DETERMINAZIONE MOTIVATA DI CONCLUSIONE DELLA CONFERENZA DI SERVIZI DEL 14.06.2022

Procedimento:	ID PROC 1652
	IDVIA 609: Procedimento autorizzatorio unico regionale ex art. 27 - bis del D.lgs. 152/2006 ss.mm.ii.
Progetto:	<i>Progetto di Raddoppio ferroviario della tratta Grumo Appula – Toritto della linea Bari – Matera</i>
Comuni interessati:	Grumo Appula (BA), Toritto (BA)
Tipologia:	D.Lgs. 152/2006 e ss.mm.ii – Parte II – All. IV p.to 7) lettera i) L.R. 11/2001 e s.m.i - Allegato B, Elenco B1, B.1.d)
Autorità Comp.:	Regione Puglia ex l.r. 11/2001
Proponente:	Ferrovie Appulo Lucane Srl

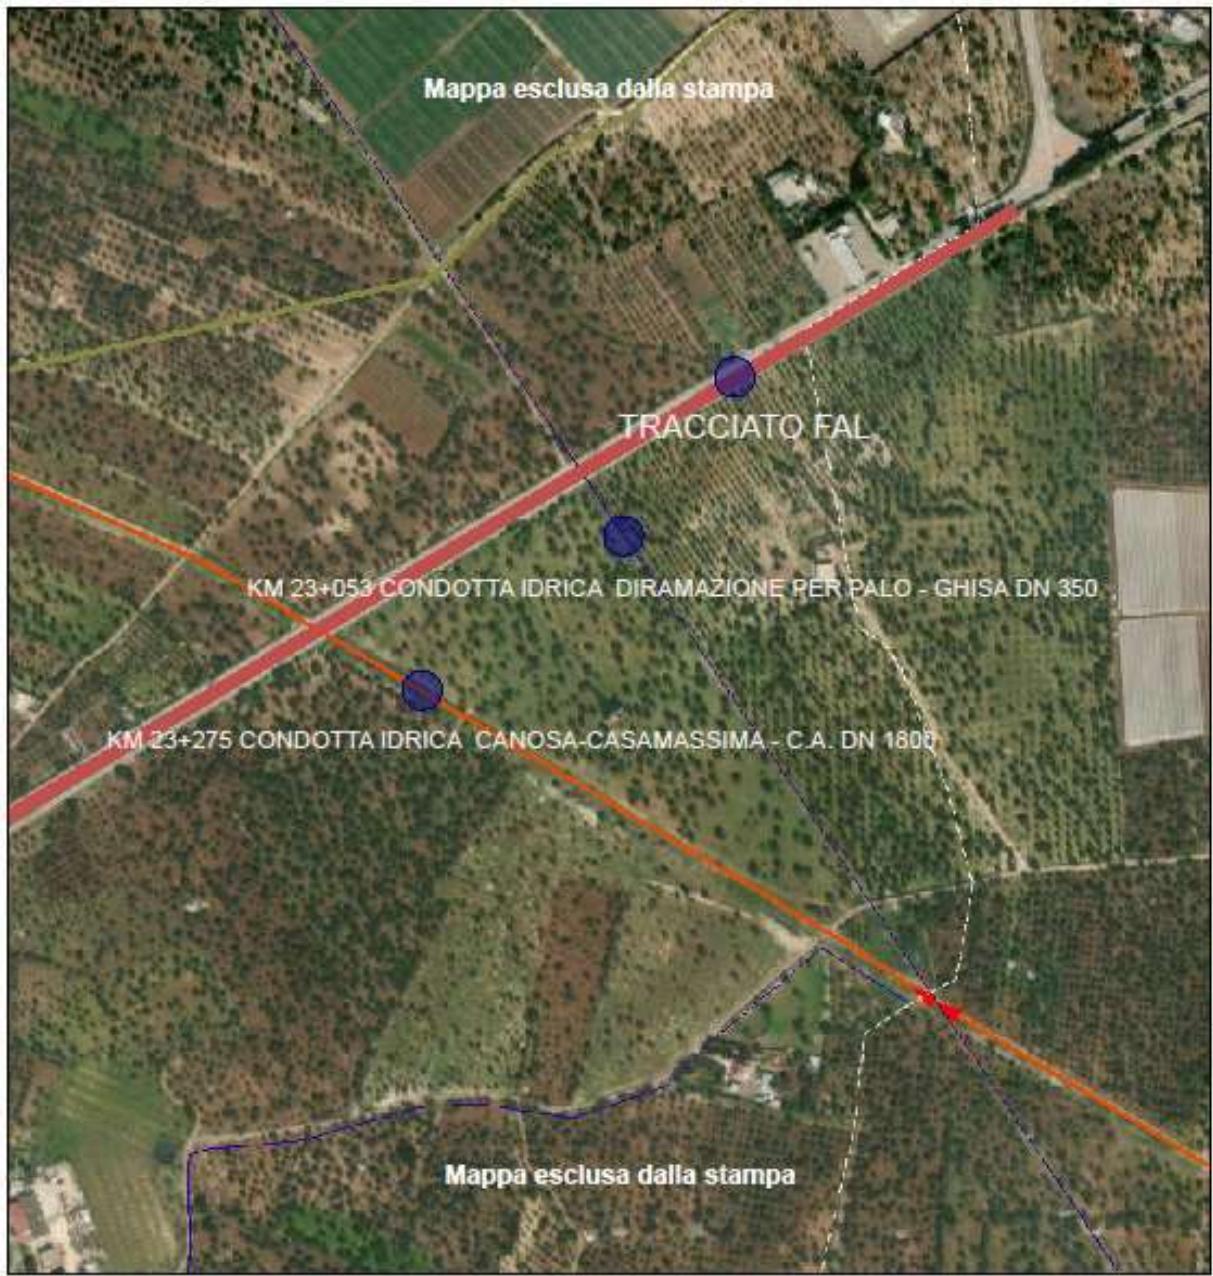
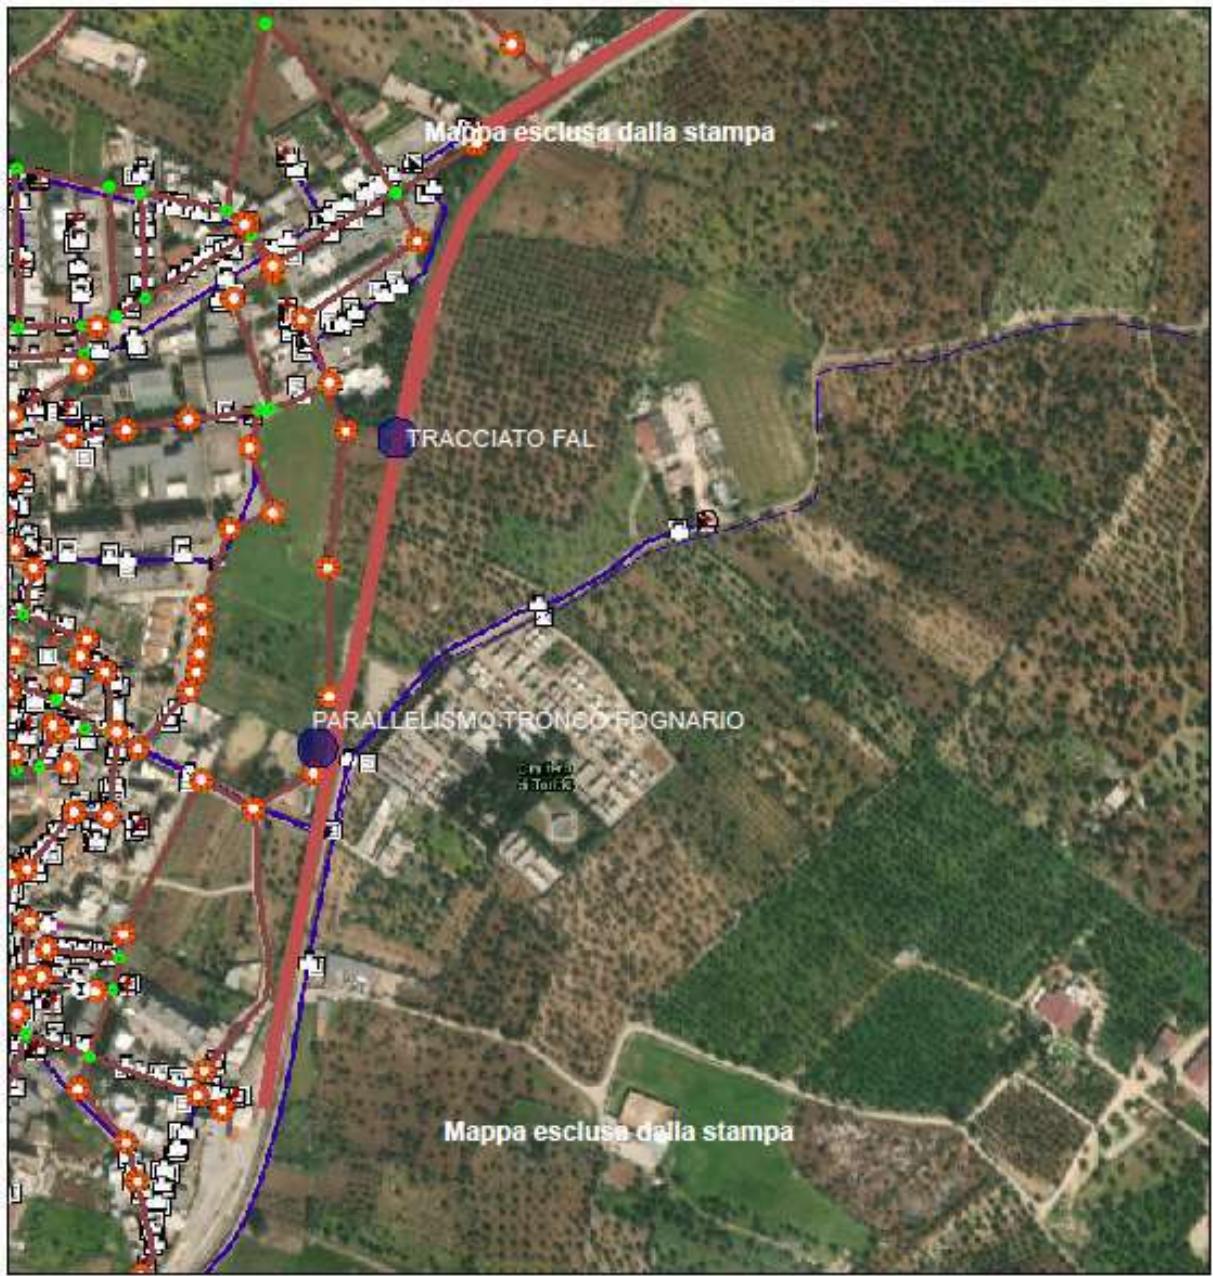
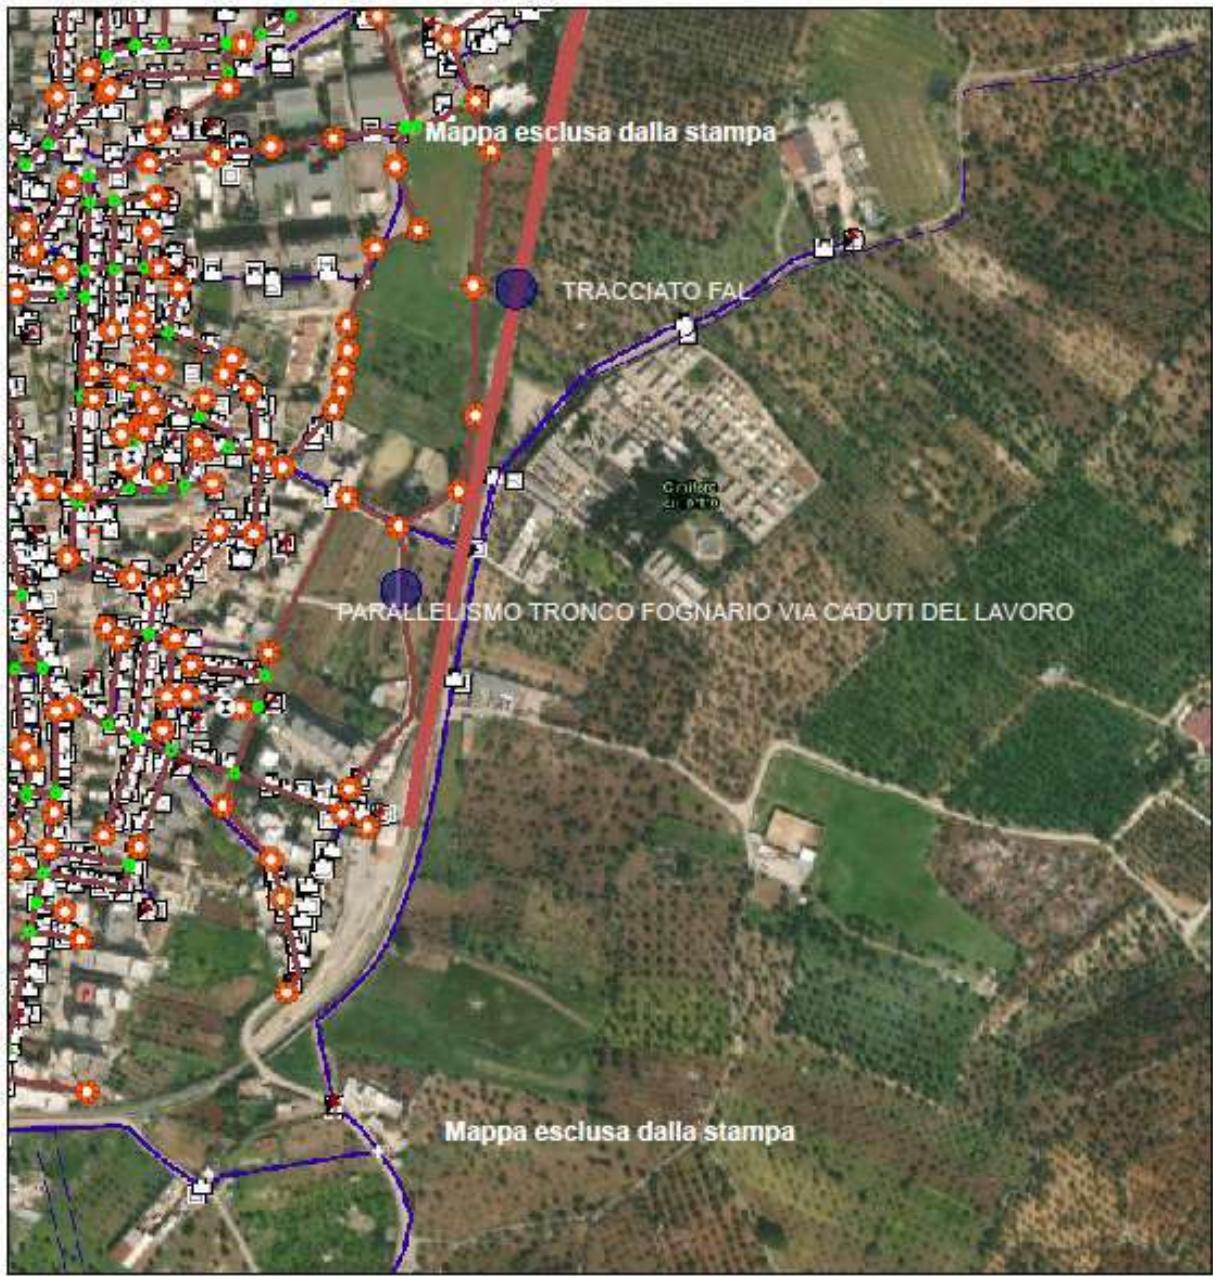
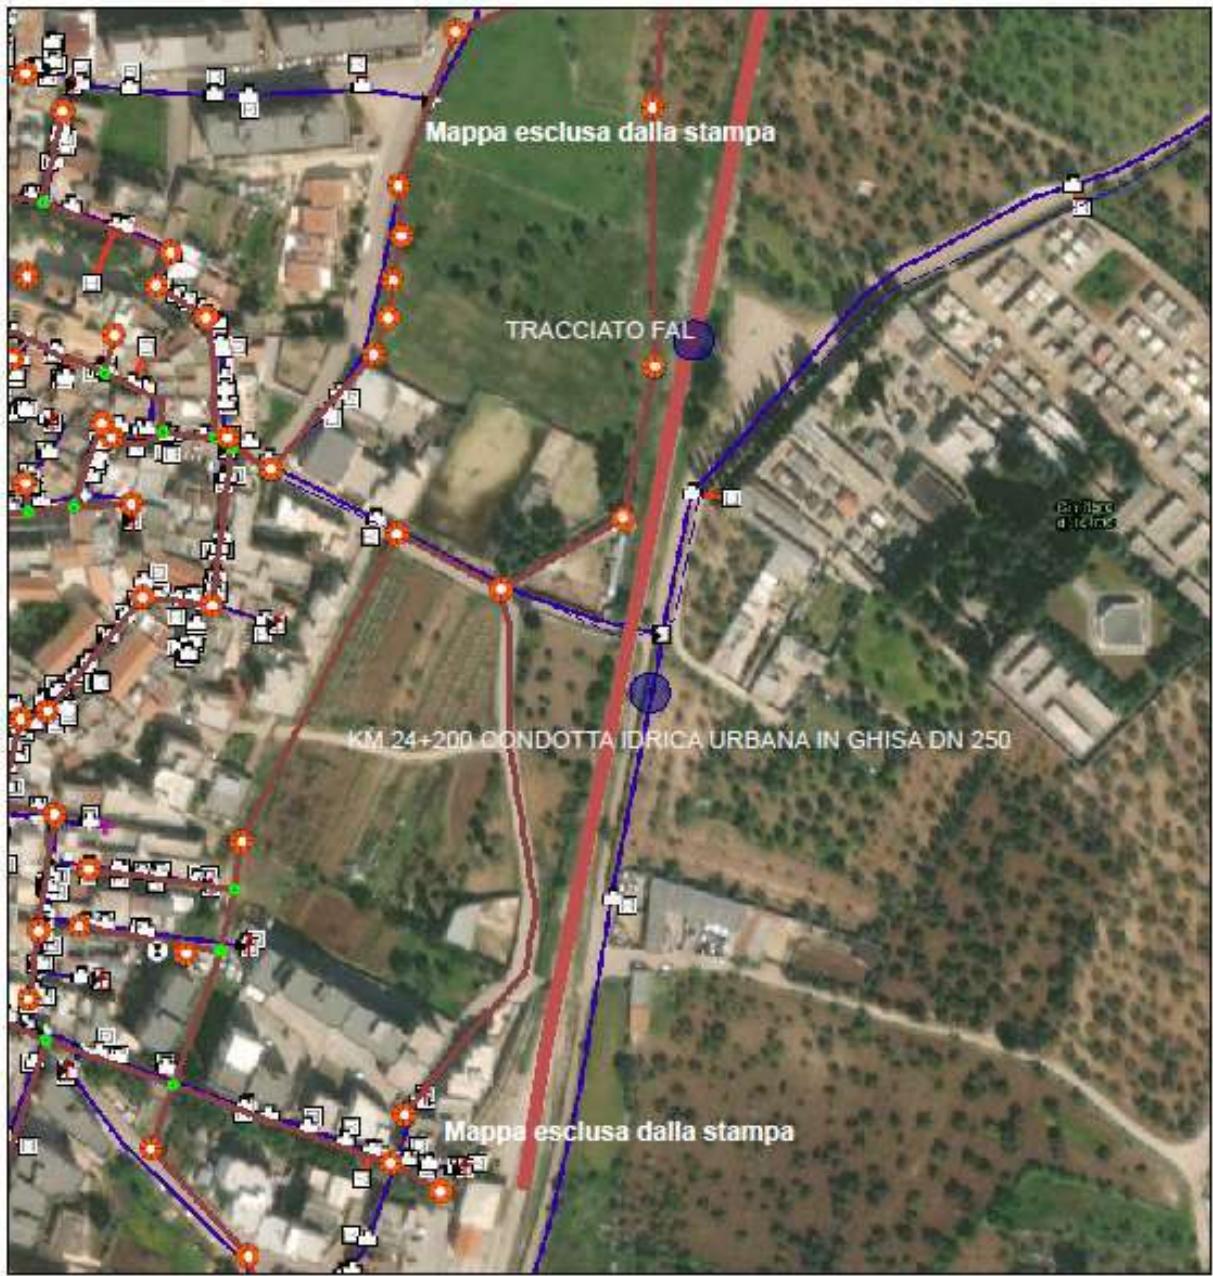
- dal Km 24.050 al km 24+125 è presente un parallelismo con tronco fognario urbano ubicato in sede propria per il quale al momento non risulta reperibile presso gli archivi di questa Società la documentazione afferente l'acquisizione dell'area sulla quale insiste il tronco fognario (cfr allegato tratto 3). Al riguardo si segnala che quota parte di tali particelle sembrerebbero soggette ad esproprio definitivo da parte delle F.A.L. nell'ambito del progetto in questione. Si richiede, pertanto, di voler accettare l'interferenza tra il tracciato delle nuove opere e quello della condotta esistente al fine di garantire il regolare esercizio del tronco fognario;

Acquedotto Pugliese si riserva la facoltà di eseguire solo i collegamenti delle nuove opere alle opere esistenti in esercizio, nonché il rispristino di tutte le derivazioni di utenza e degli allacci alle opere oggetto di modifica.
